## Dica 16 - Rigger's Corner - Flap defletor deve ser instalado em equipamentos Atom

Flap Atom Após um problema num equipamento Atom Millenium, em que o flap superior do principal foi danificado durante um salto, a Parachutes de France emitiu um Boletim Técnico (doc.#FEE#183-01), no dia 29 de março de 2000, tornando obrigatória a instalação de um Flap Defletor (veja a ilustração abaixo).

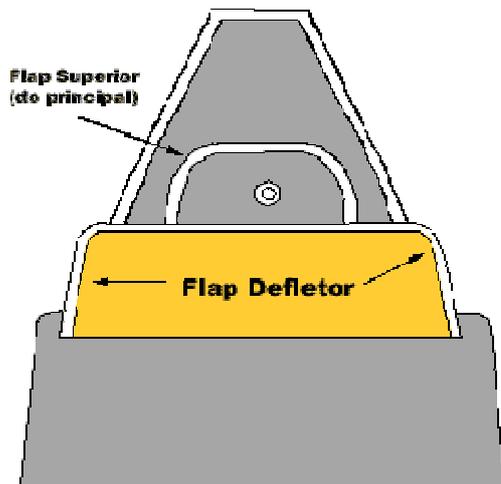
A causa do problema ocorrido no equipamento seria a possível interferência de uma ou mais linhas de suspensão do velame (principal) no flap superior (do container do principal).

Como a probabilidade de uma repetição do mesmo incidente é muito pequena, o imprevisível levou a Parachutes de France a recomendar a adição de um flap defletor, que foi desenvolvido para prevenir a interferência das linhas do principal no flap.

Os modelos do Atom em que se devem instalar o Flap Defletor são: ATOM Millenium, modelos 34 e 35 (Classic e Evolution). Os modelos TANDEM e AXIS não estão envolvidos.

Mas lembre-se, a instalação desse flap deve ser feita por um rigger qualificado, de acordo com um projeto fornecido pela Parachutes de France.

Quando instalar esse flap? O mais rápido possível.
